5.2.5 รูปด้านอาคารหอศิลป์ร่วมสมัยกรุงเทพมหานคร

5.3 การประเมินผลจากผู้เชี่ยวชาญ

ตารางที่ 5.2

การประเมิน และข้อเสนอแนะผู้เชี่ยวชาญด้านสถาปนิก ท่านที่ 1

ภาพที่ 5.12
ผังอาคารชั้นที่ 1

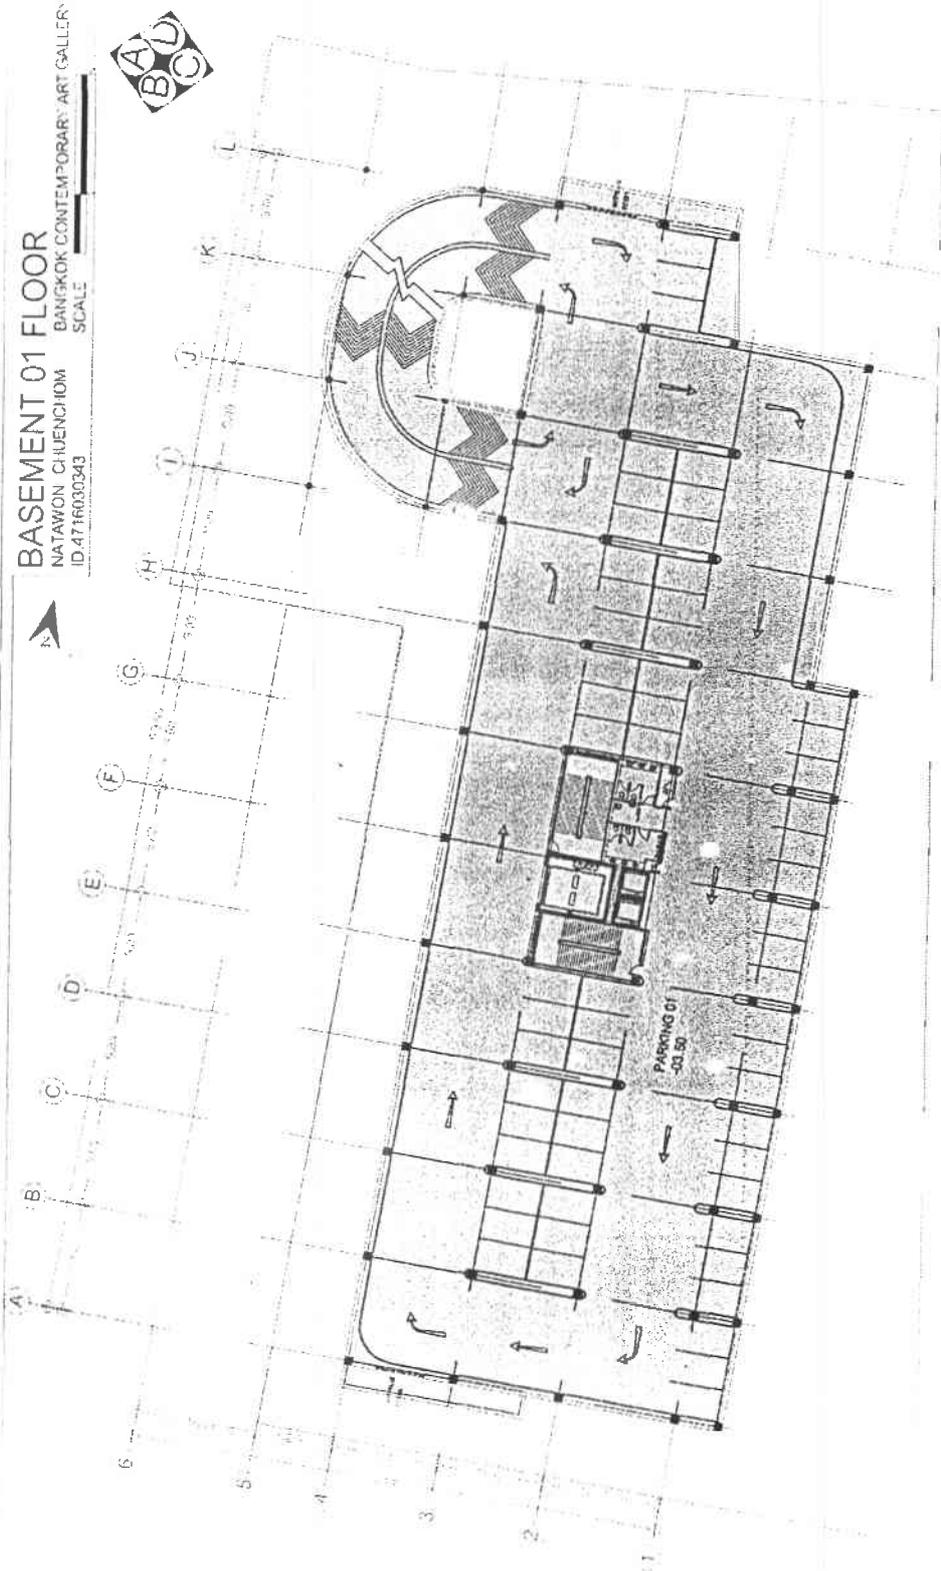
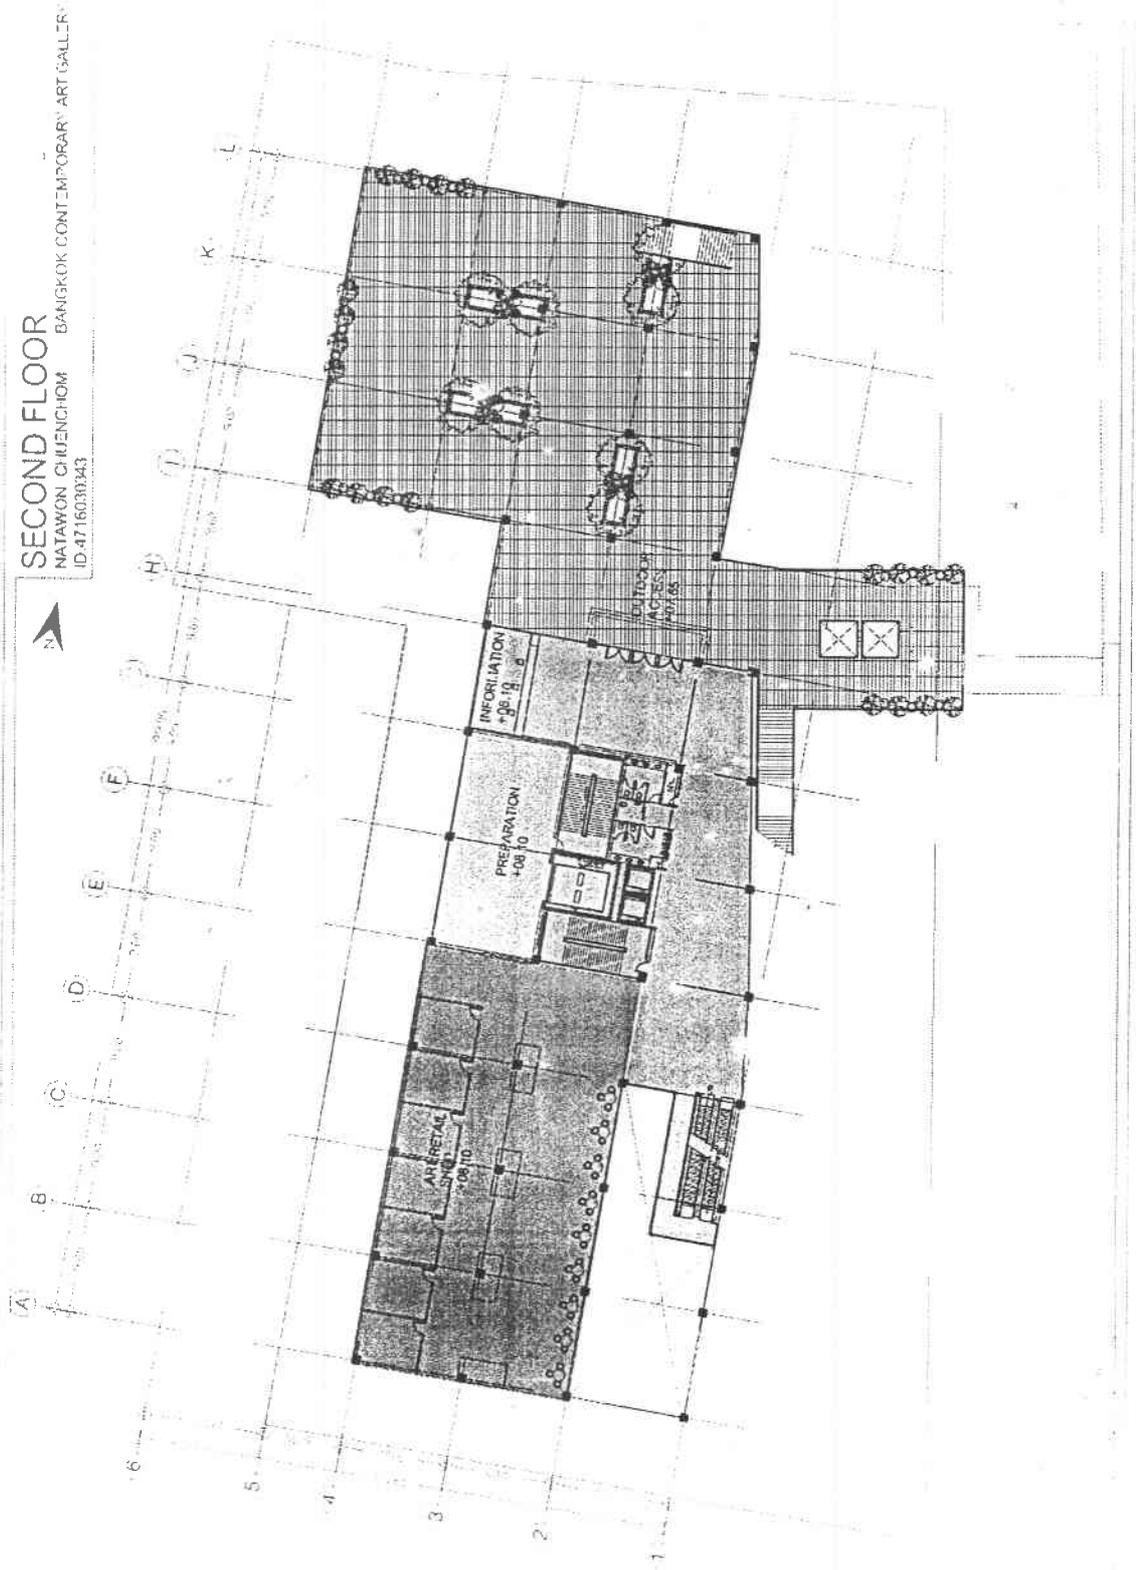
- พื้นที่ตั้งมีข้อจำกัดมากทั้งด้านขนาดของพื้นที่ และข้อกฎหมาย เมื่อเป็นโครงการทดลอง ออกแบบควรที่จะสามารถเลือกพื้นที่ที่สามารถขยายความในส่วนออกแบบได้เต็มที่ แต่มีข้อดีใน ส่วนที่ได้ศึกษาเพิ่มเติมเพื่อทำการแก้ปัญหาให้อาคารสามารถใช้งานได้ดี
- การจัดพื้นที่เปิดโล่งในชั้น 2 ทางเดินเชื่อมกับรถไฟฟ้าตามกฎหมายไม่สามารถมีขนาดใหญ่ได้ ตามลักษณะแบบ และในส่วนพื้นที่เปิดโล่งที่อยู่ใต้อาคารของชั้น 3 มีลักษณะที่บ่งชี้ไปใน ความเป็นจริงอาจไม่เหมาะสมกับการใช้งาน

- ลักษณะพื้นที่เปิดโล่งด้านหน้าอาคารในส่วนชั้น 1 และชั้น 2 ควรมีการเชื่อมต่อและเล่นระดับให้มีความน่าสนใจในพื้นที่มากขึ้น และควรมีพื้นที่ดังกล่าวในปริมาณที่มากกว่าเดิม เพื่อแสดงออกถึงแนวความคิดในการออกแบบอาคารที่ต้องการออกแบบเพื่อให้เกิดพื้นที่ในการจัดกิจกรรม อาจเนื่องด้วยขนาดของพื้นที่ที่มีข้อจำกัดทางด้านขนาด

ภาพที่ 5.20
ผังรูปด้านอาคารด้านที่ 1

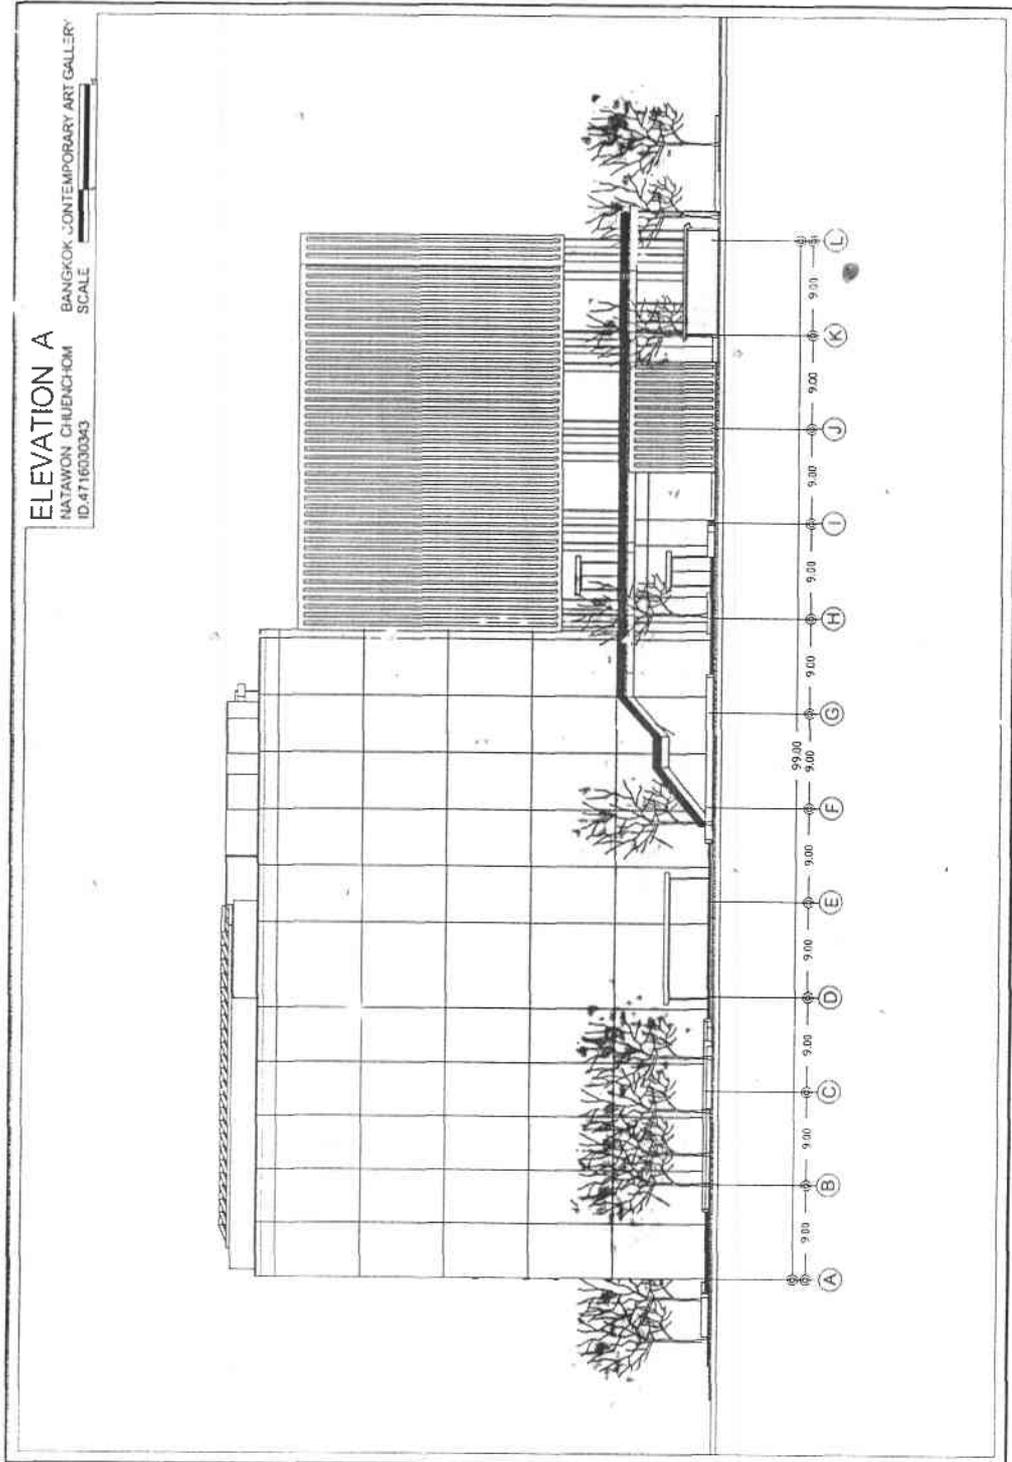
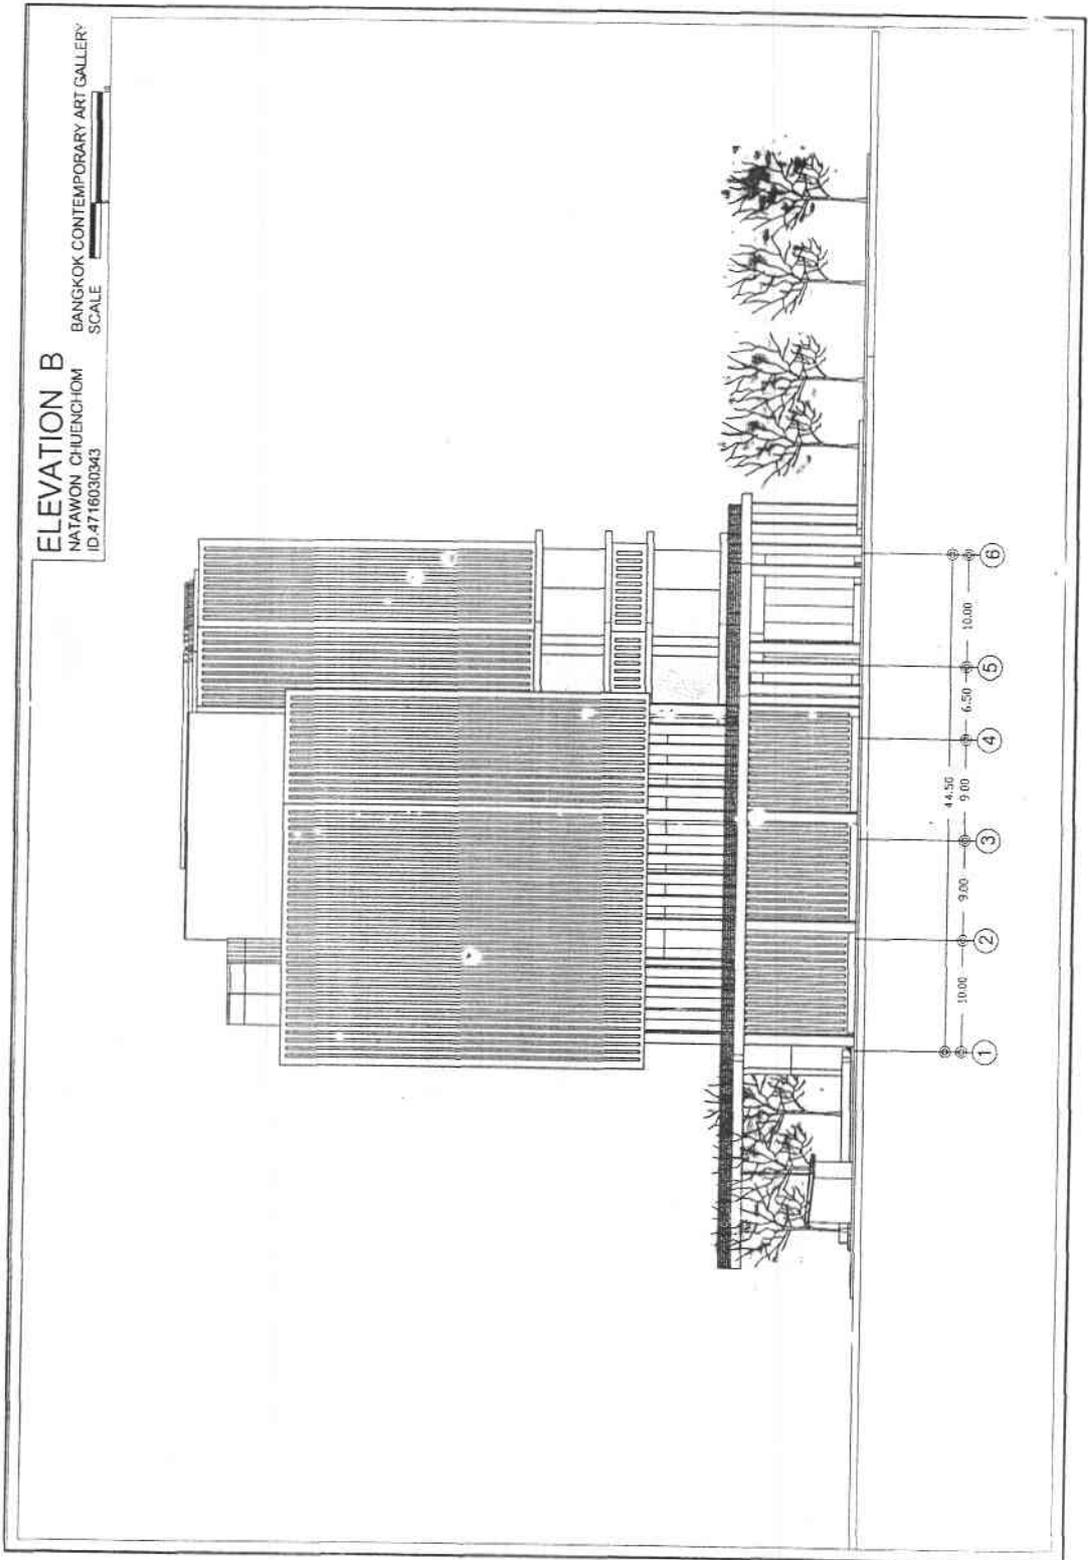
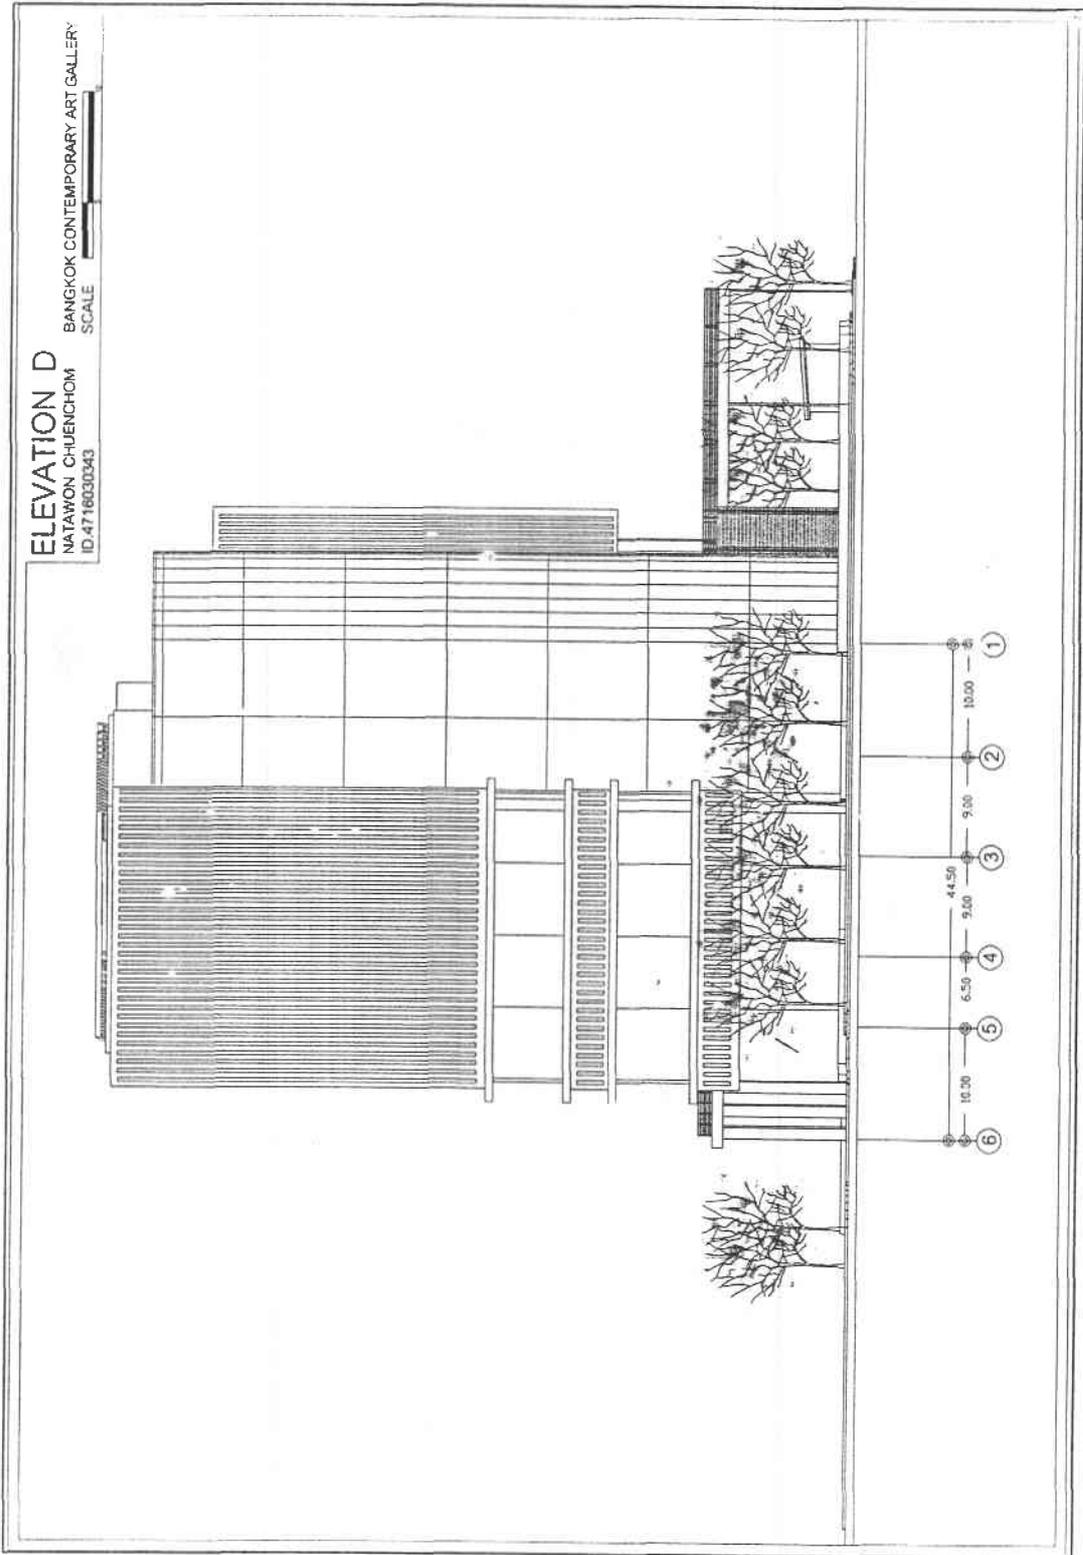
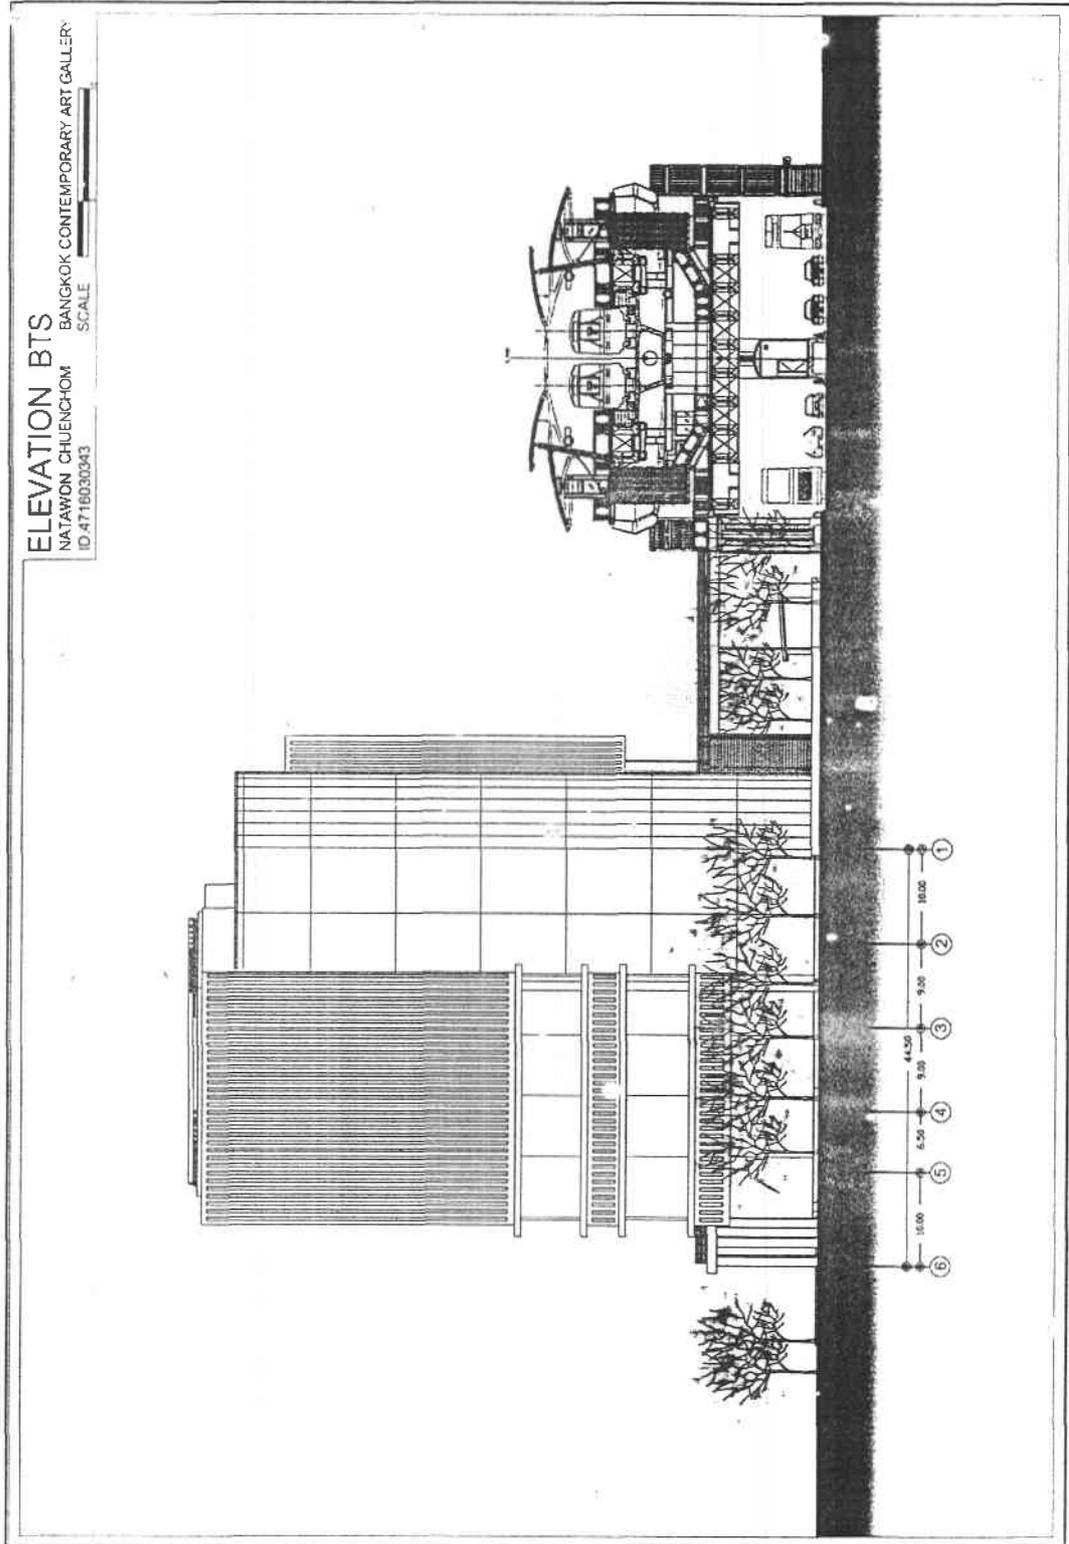
- ระบบอาคารมีข้อควรระวังในรูปแบบการเลือกใช้ และระยะของการเชื่อมต่อการใช้งาน สำหรับอาคารขนาดใหญ่ที่สามารถแบ่งส่วนการใช้งานได้ ไม่ว่าจะเป็นส่วนบริการผู้ใช้ ส่วนบริการการศึกษา หรือส่วนในการจัดแสดง เมื่อมีเวลาในการใช้งานที่ต่างกัน อาจใช้ระบบที่มีการแยกส่วนในการควบคุมการใช้งาน
- เลือกอาคารสามารถจัดรูปแบบที่นำเสนอศิลปะ หรือสื่อในเชิงมีเดีย(media art)ได้นอกจากการติดป้ายเพื่อประชาสัมพันธ์ ทั้งนี้ควรศึกษาระยะการมองของบุคคลภายใน และภายนอกอาคาร ที่มีต่อเลือกอาคารเพิ่มเติม

- ผนังอาคารมีความเรียบง่าย ไม่มีความสะดุดตาหรือดึงดูดผู้ใช้ อาจใช้การจัดกิจกรรมให้ศิลปิน ทำการวาดภาพจิตรกรรมฝาผนังตามแต่เทศกาล หรือชิ้นงานภายในที่จัดแสดง แทนที่การติดป้ายโฆษณาหน้าอาคาร
- อาคารเหมาะแก่การใช้งานเป็นอย่างยิ่ง โดยเฉพาะแนวความคิดของการจัดพื้นที่กิจกรรมในการใช้งานเพื่อดึงดูดผู้สนใจ และเพิ่มพื้นที่รองรับผลงาน และแสดงผลงานให้แก่ศิลปิน
